工程指示 / 要求簡箋 ENGINEER INSTRUCTIONS(E.I.)

工程指示編號:	EI- 8456	修改版本:	-
	HK- NIL		
工程編號:	J 861	工程名稱:	己連拿利
收件人:	Maggie	發件人:	細佬
工程項目:	Cast-in Embed for BALCONY BALUSTRADE AT TOWER 只供備料，不要加工	日期:	17/10/2024

類別		物料號		
制圖	LRA	2024/09/25	圖號	J861-EM01
修改	A		數量	-
日期	2024.10.17		單件重量 (KG)	14.36
復核	-	-		
批准	-	-

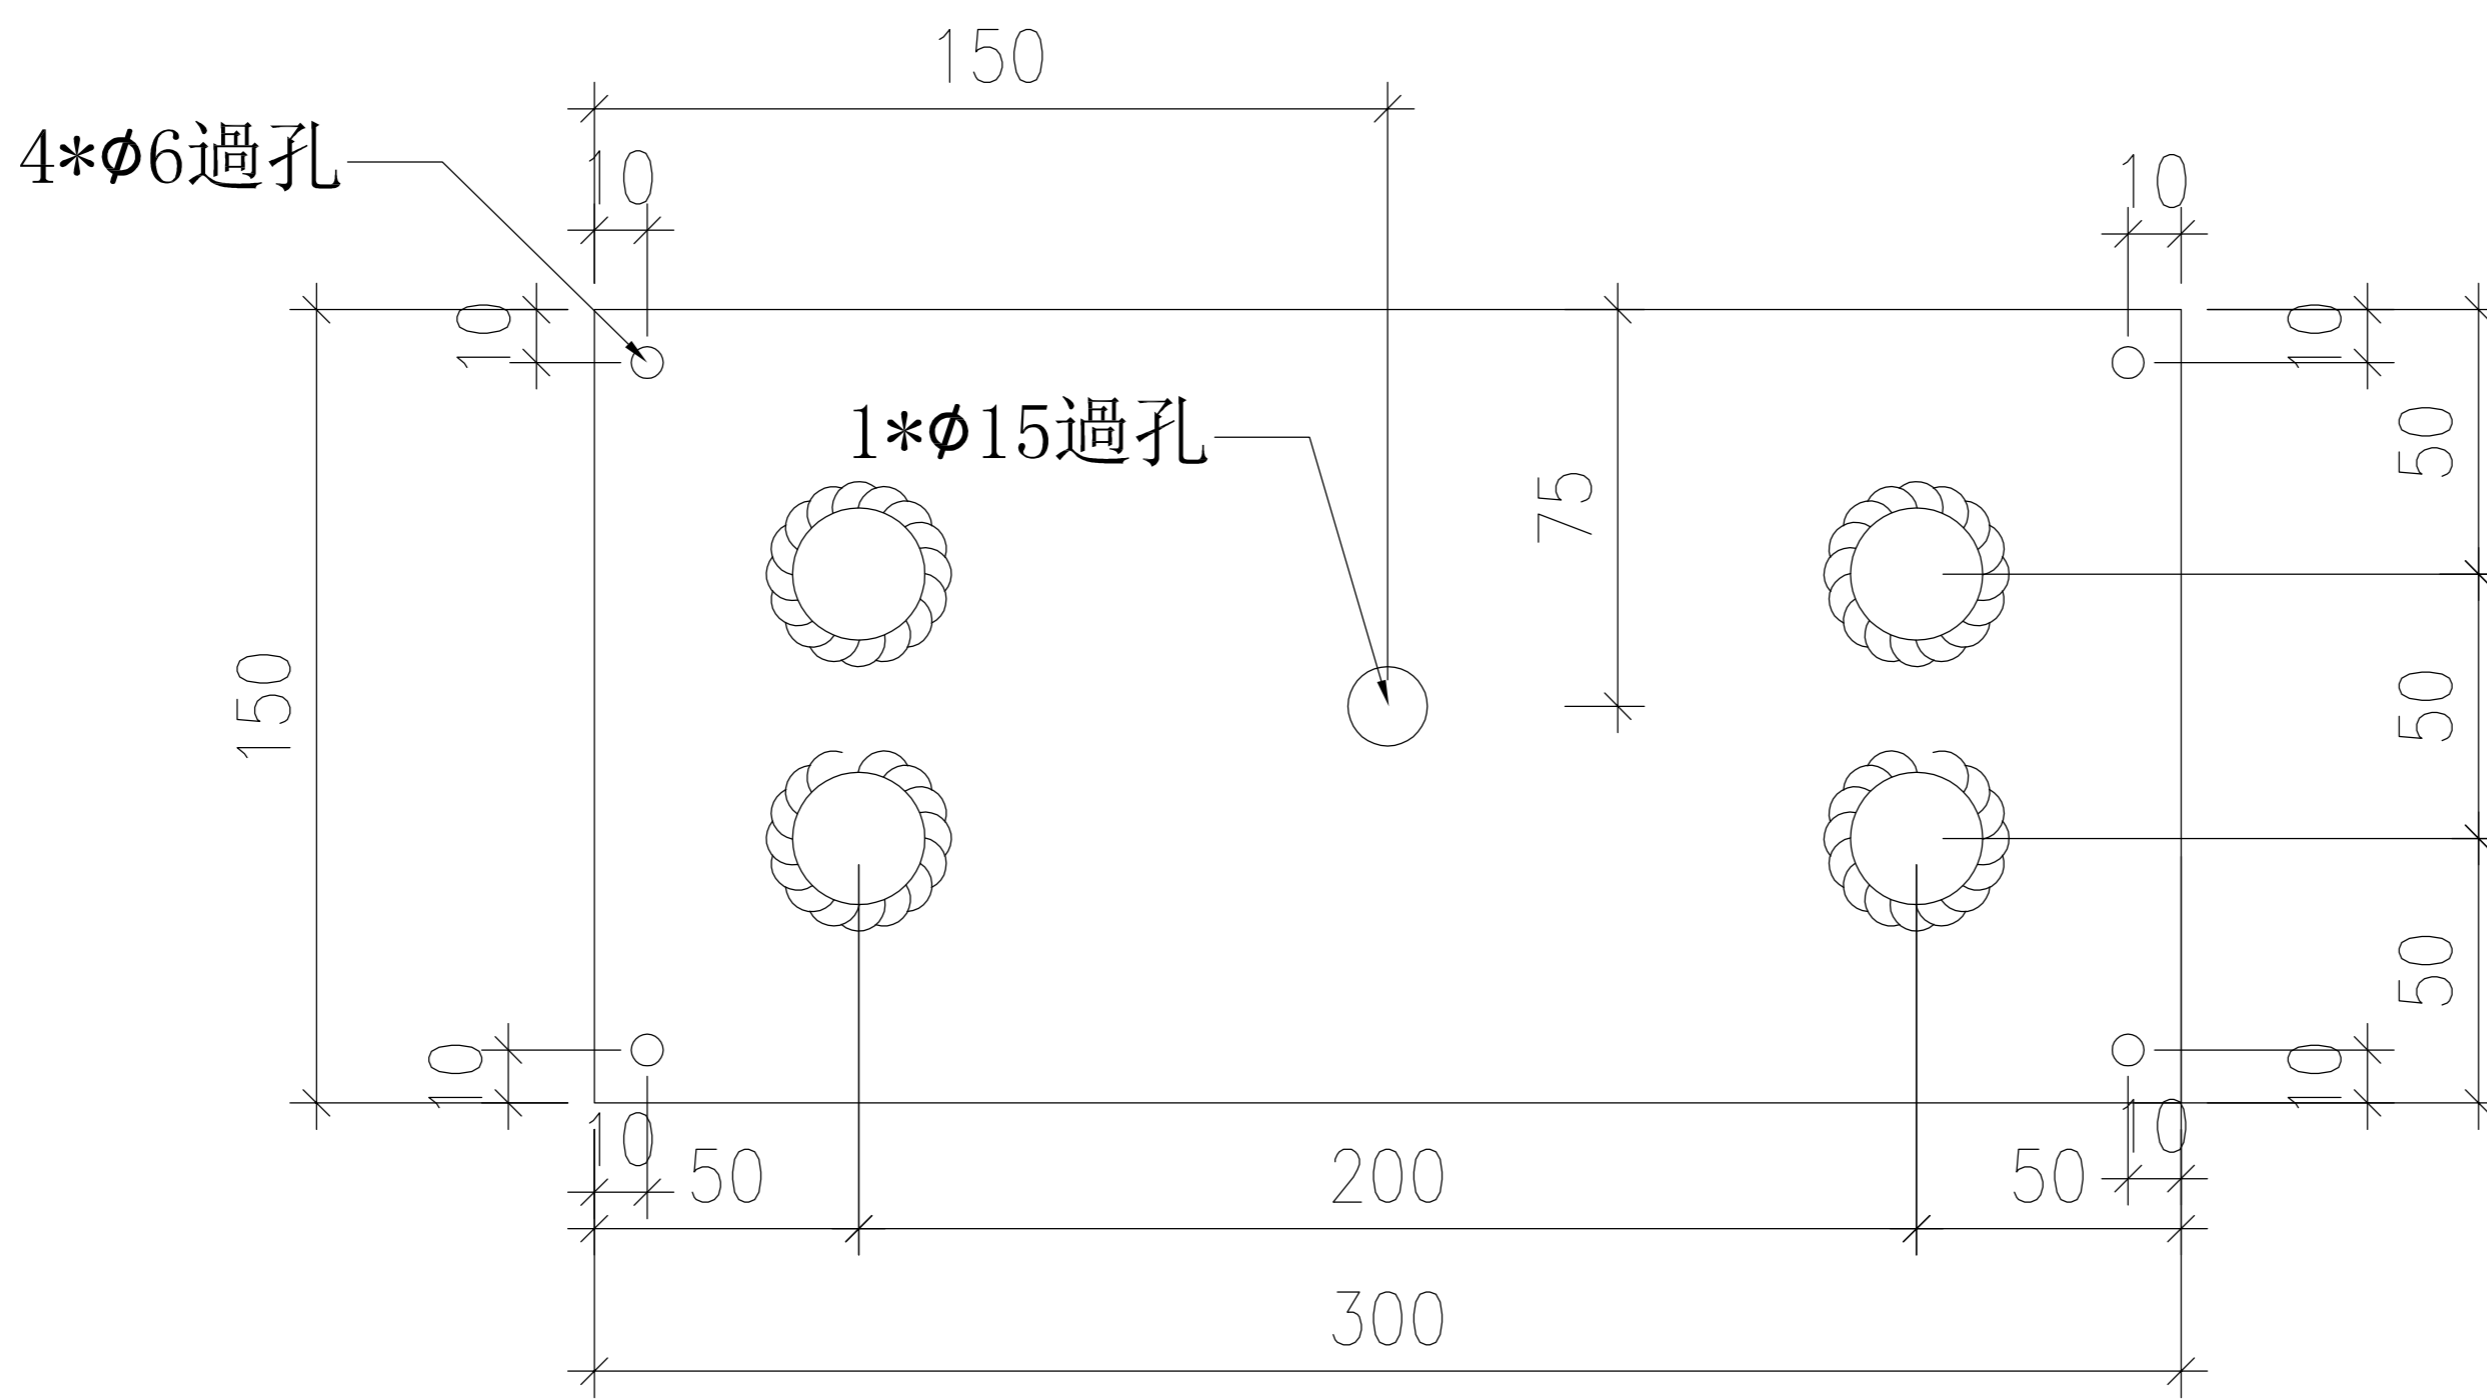
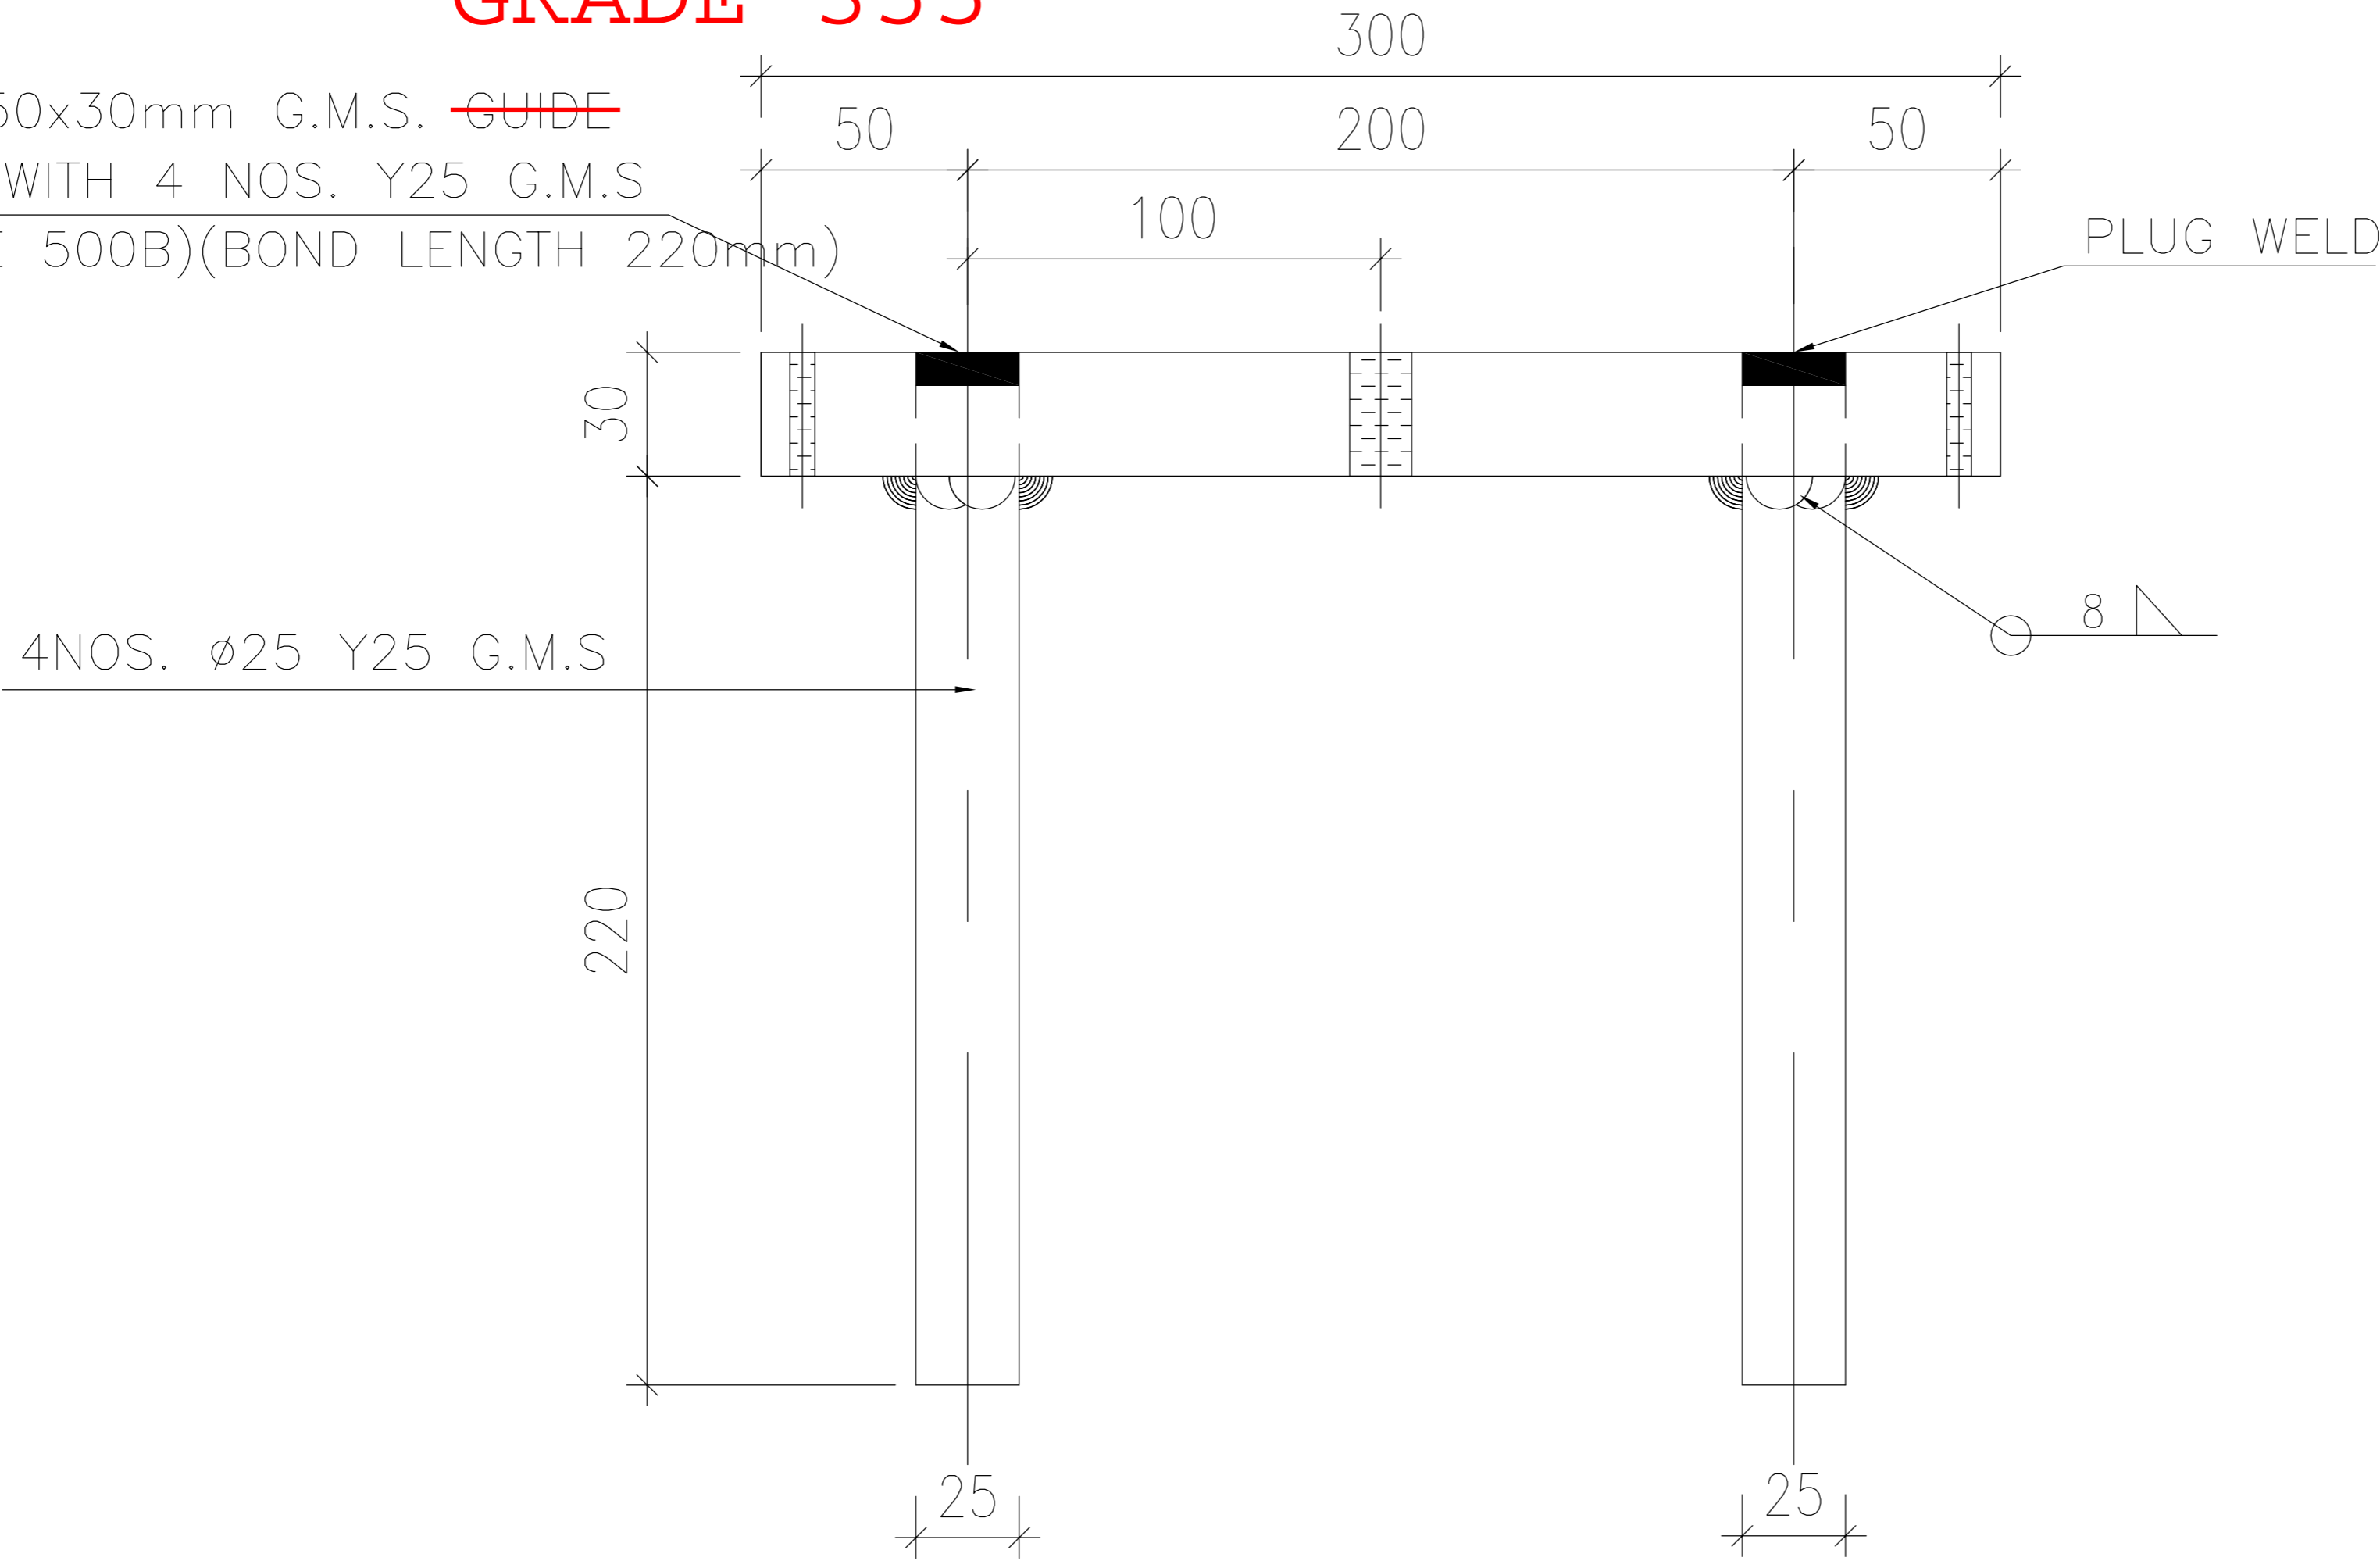
300x150x30mm G.M.S. ~~GUIDE~~  
PLATE WITH 4 NOS. Y25 G.M.S.  
(GRADE 500B)(BOND LENGTH 220mm)
